## **FUSS e.V. Ortstermin in Stuttgart Süd,** **29.Oktober 2016**

### **Protokoll:**

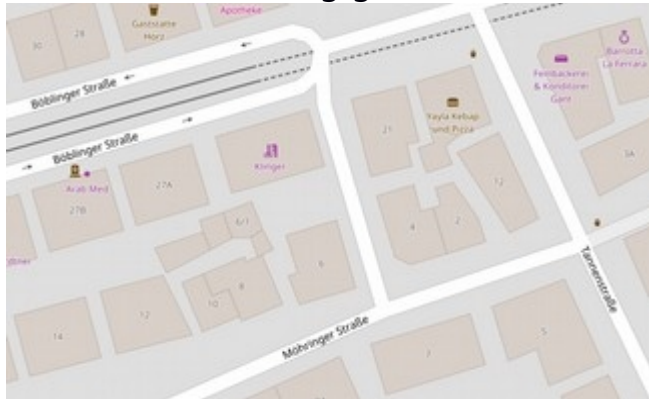
Falschparker, Kurvenparker, dadurch Überquerung an der Kreuzung teilweise eingeschränkt. Nur an einer Ecke Möhringer Straße, Adlerstraße zur Böheimstraße markierte Sperrfläche (Gute Ansatz!)

Die Bordsteinhöhe linksseitig ist zu hoch, Bordsteine nicht abgesenkt. Für Kinderwagen, Rollstühle schwer überwindbar. Im Kurvenbereich ein Parkscheinautomat auf der linken Straßenseite. Rechte Seite: Abstand Verteilerkasten - Bordsteinkante nur 1 m!
